秋田都市計画道路の変更(秋田県決定)

都市計画道路中3・4・31号明田外旭川線を次のように変更する。

秋田都市計画道路の変更(秋田県決定)新旧対照表

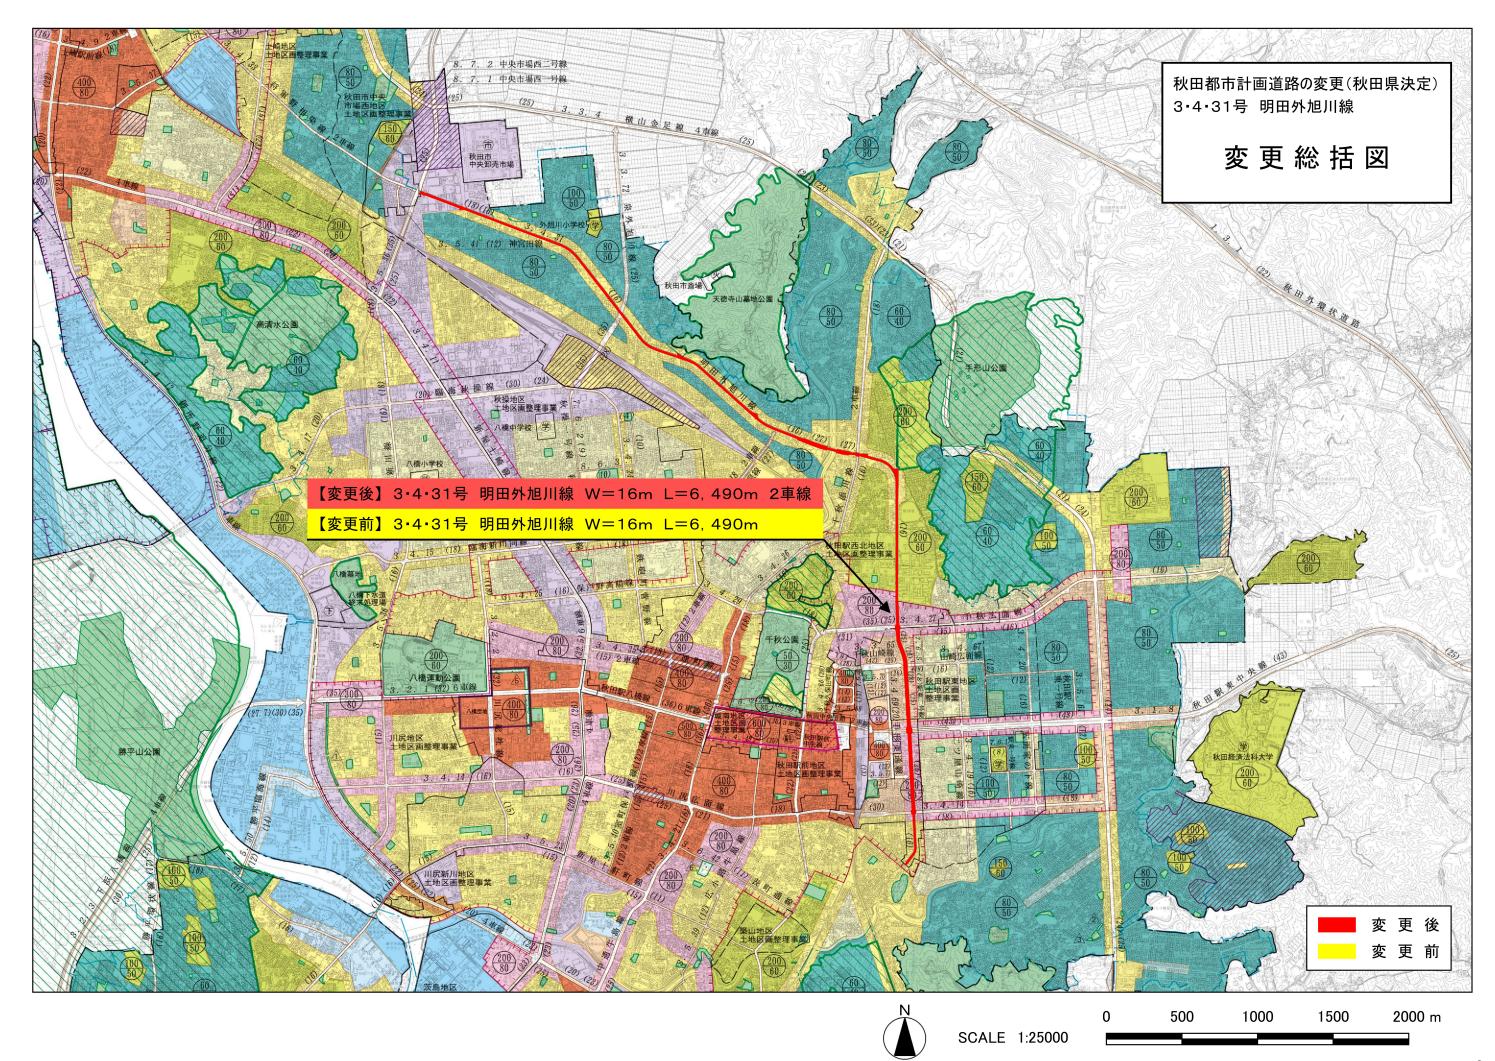
3・4・31 号明田外旭川線において、3・4・27 号千秋広面線と交差する手形山 崎町交差点北側の道路混雑を解消するべく、一部区間の構造変更を行う。

当該路線と3・4・27 号千秋広面線が交差する手形山崎町交差点は、従前から秋田 県渋滞対策推進協議会の主要渋滞箇所として特定されており、手形陸橋4車線化によって東西方向の旅行速度が改善したが、北側の混雑は解消されず、円滑な移動を確保 するための機能を果たしていない。

今回変更は、手形山崎町交差点の北側の道路混雑を解消するべく、当該路線の一部区間の構造を変更するとともに車線数を決定する。

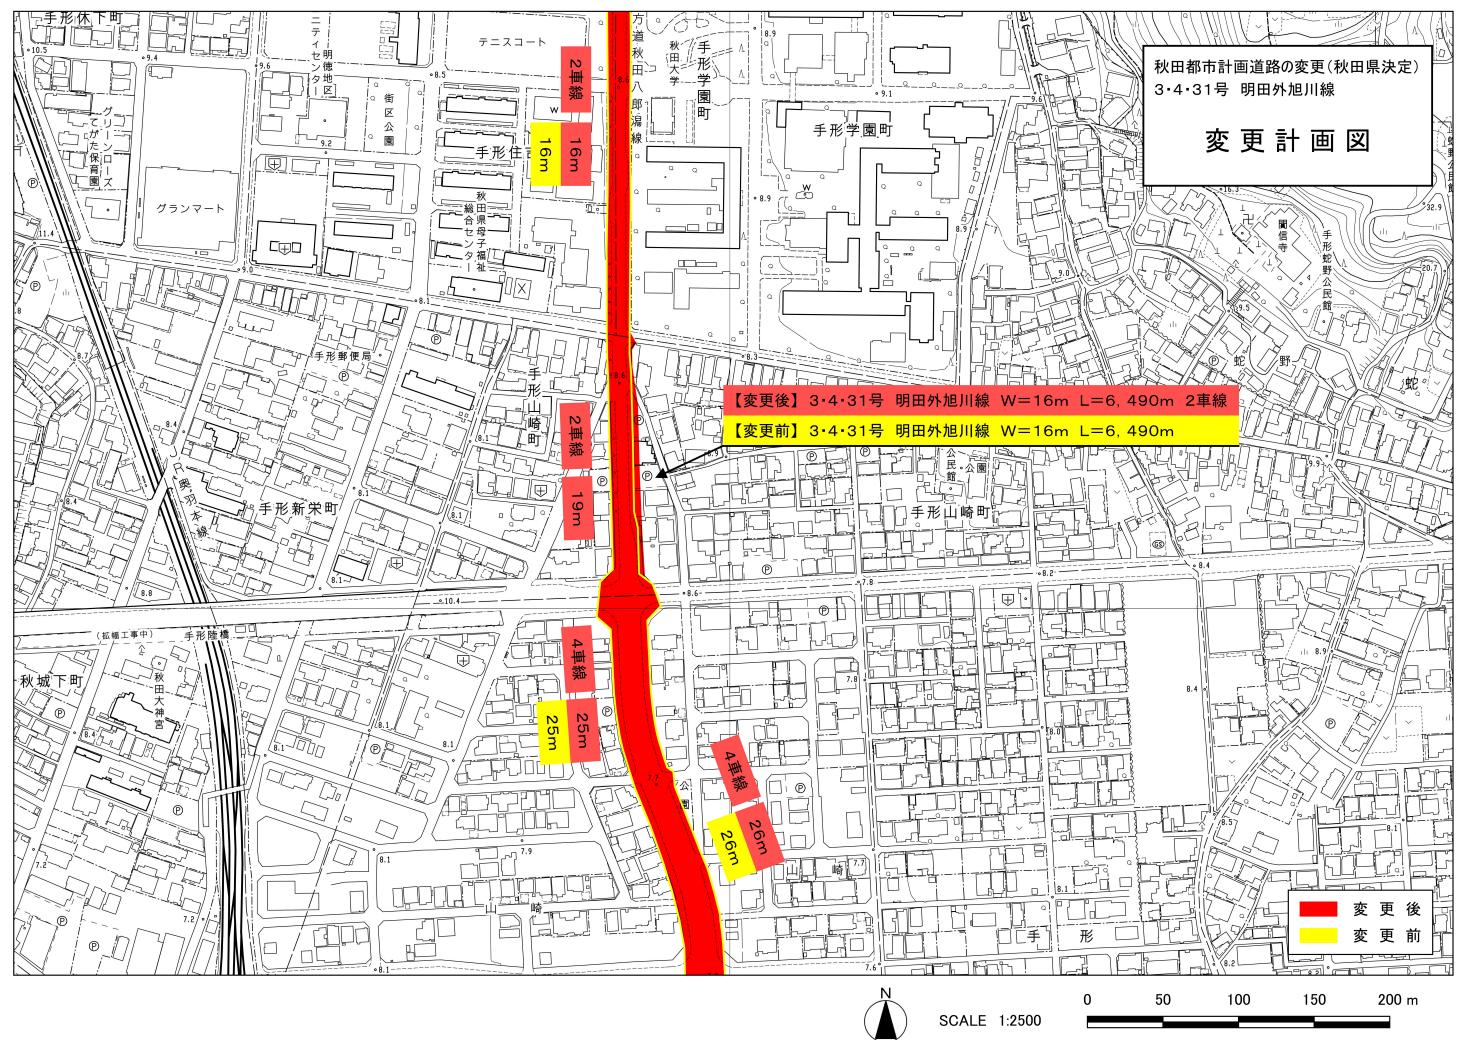
(変更前)

(変更後)

名 称 位 置						区	域	構造				
種							主な			構			地表式の区間にお	考
,	番	号	路線名	起点	終	点	経過地	延	長	造	車線	幅員	ける鉄道等との交	
別										形	の数		差の構造	
										式				
幹	3.4	•31	明田外	秋田市	秋田	市	秋田市	約6,	490m	地	2 車線	16m	幹線街路と平面交	
早十			旭川線	東通観	外旭	JII	泉外旭			表			差9箇所	
線				音前	字三	後	川字八			式				
街					田		幡田							
四夕	車線の数		数の	2 車線				約5,	260m					
路	内訳			4車線		約1,	230m
